Dodatek č. 1 ke Smlouvě o dílo ze dne 28. 8. 2020

Shora uvedené smluvní strany se dohodly na uzavření dodatku č. 1 (dále též jen „*dodatek*“) ke Smlouvě o dílo ze dne 28. 8. 2020, která byla uzavřena se zhotovitelem jako vybraným dodavatelem veřejné zakázky nazvané ***Odstranění příčin vzniku vlhkostních map u střešních oken a zatékání do spojovacích chodeb v objektu (par.č. st. 1902/1), Hradec Králové II.***

ZMĚNOVÝ LIST Č. 1**Výměna zastřešení spojovací chodby - doplnění požadavku školy****ZL1**

Protokol o provedených výpočtech.

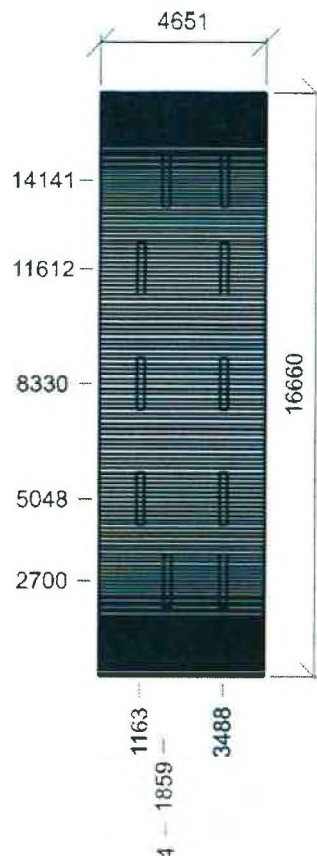
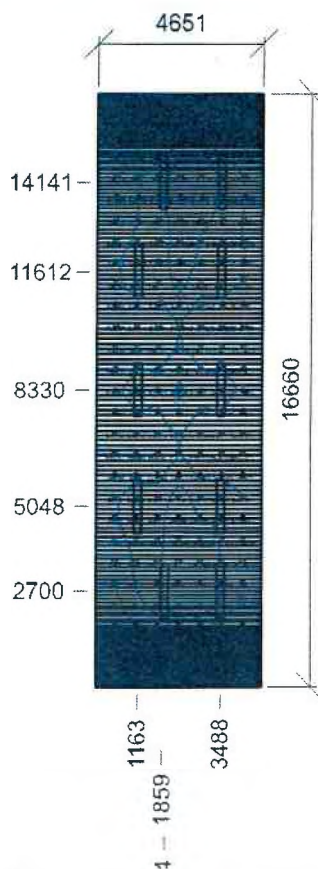
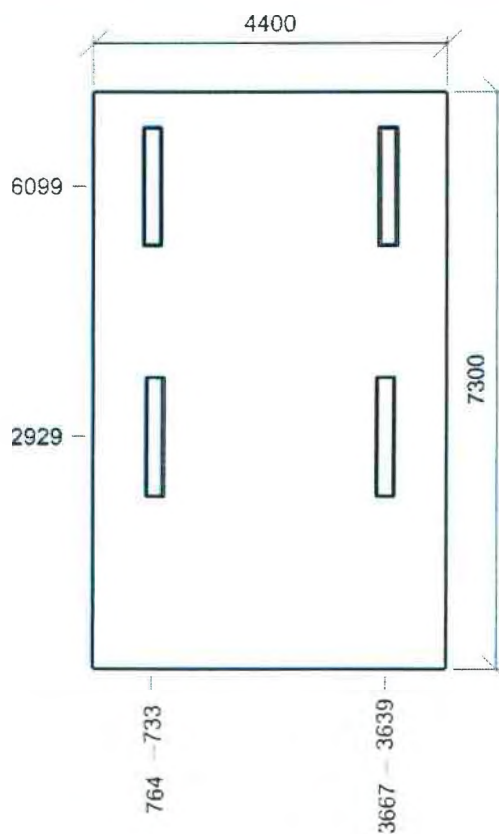
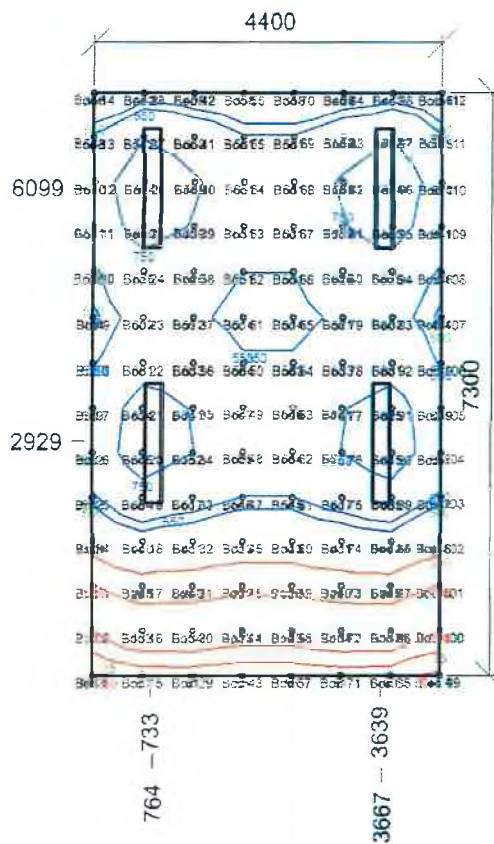
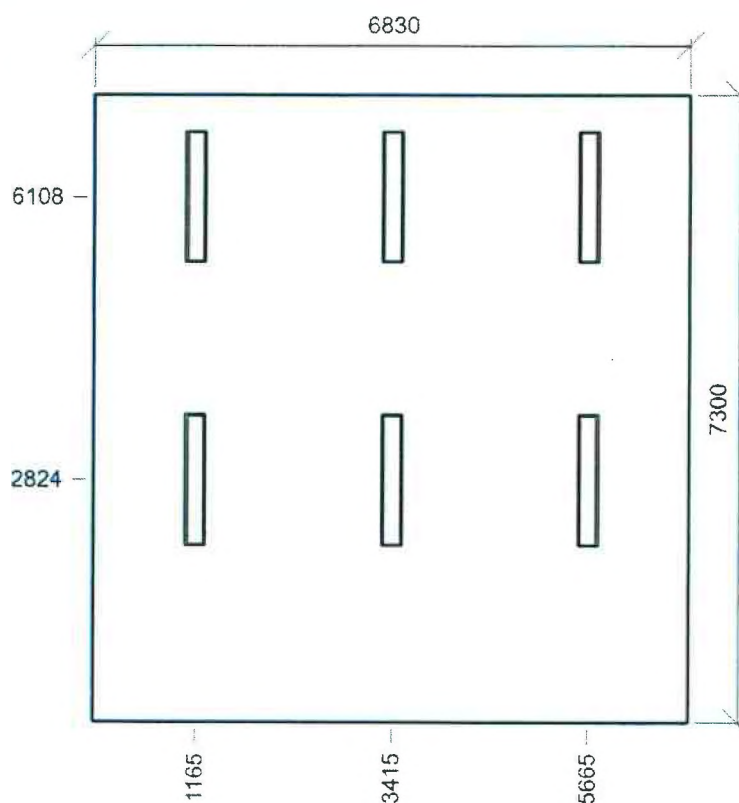
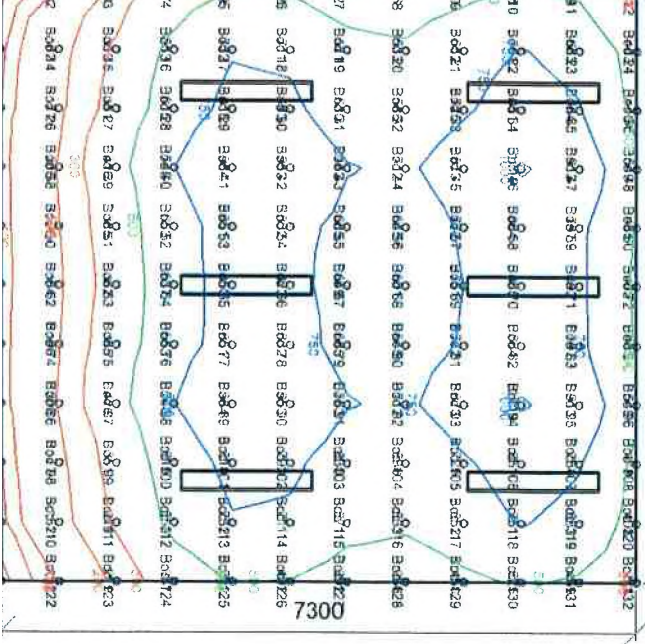
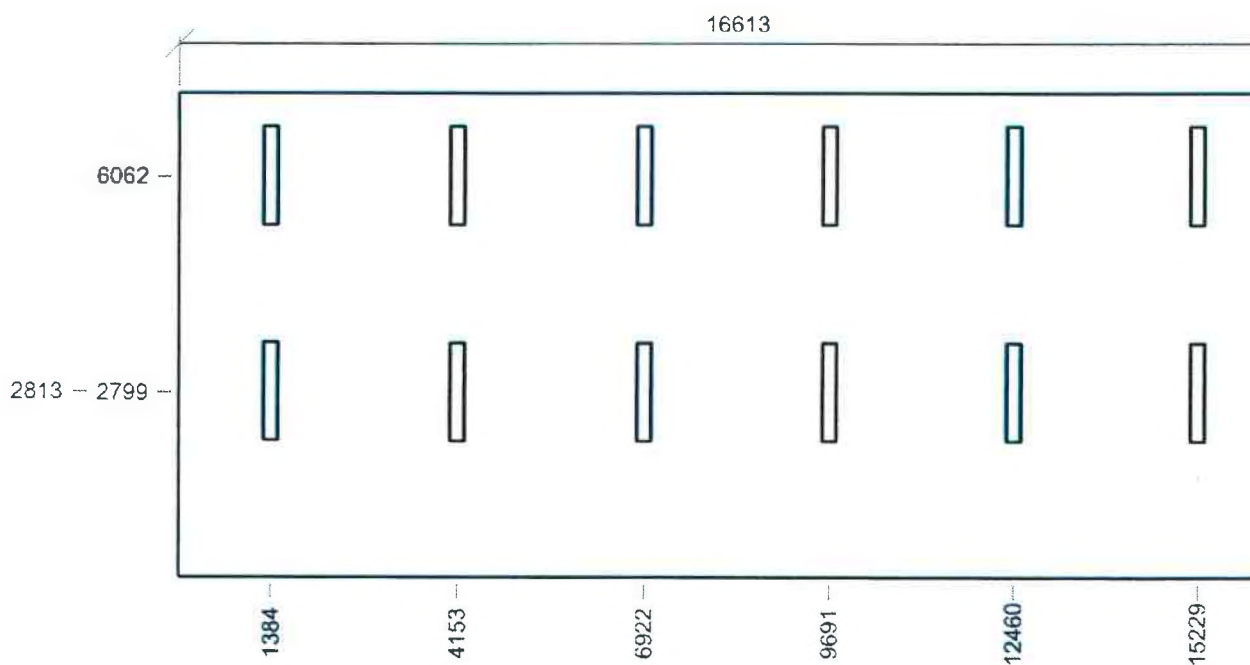
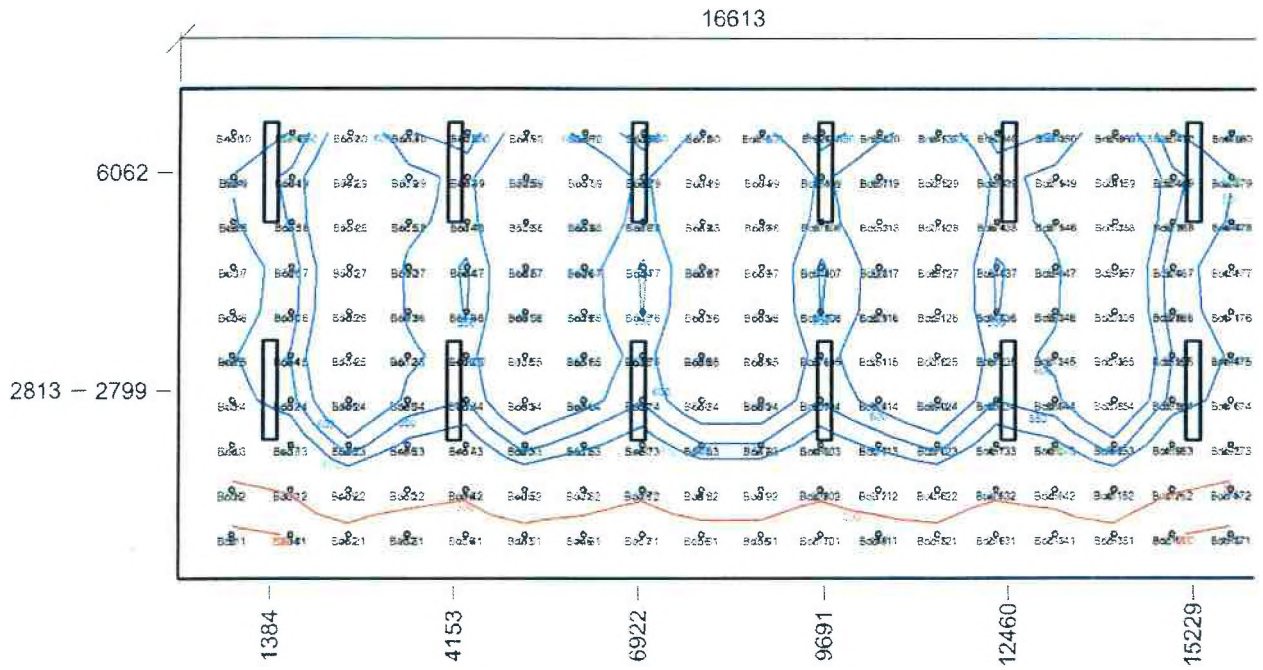
Při demontáži osvětlení tříd bylo zjištěno značné poškození původního osvětlení - na světlech chybí krycí mřížky, opláštění svítidel je zdegradované a svítidla mají ulámané úchyty komponentů - jednotlivá svítidla při proměření vykazují nevyhovující naměřené izolační hodnoty - startéry trubic místy chybí a jsou již dožilé, degradované a před časově blízkou výměnou - zářivky jsou vysvícené, degradované a také jsou před časově blízkou výměnou. Toto osvětlení je původní, stáří cca 25-leté, od doby uvedení do provozu. Toto trubicové osvětlení se startéry dnes již nespĺňuje aktuální normy osvětlení pro výuku ve školních třídách. Náhradní díly na tento typ osvětlení již nejsou dostupné. Na vyspravené původní osvětlení by nebylo reálné splnit elektro revizi podle aktuálních norem a kritérií. Pro osvětlení je nutné dodržet požadavek dostatečného osvětlení s doloženým výpočtem dle aktuálních norem.

Třídy budou osazeny novými světly na základě výpočtu Ing. Víznera

3) Vliv na dopracování projektové dokumentace: Ano - výpočet jednotlivých svítidel v jednotlivých třídách-
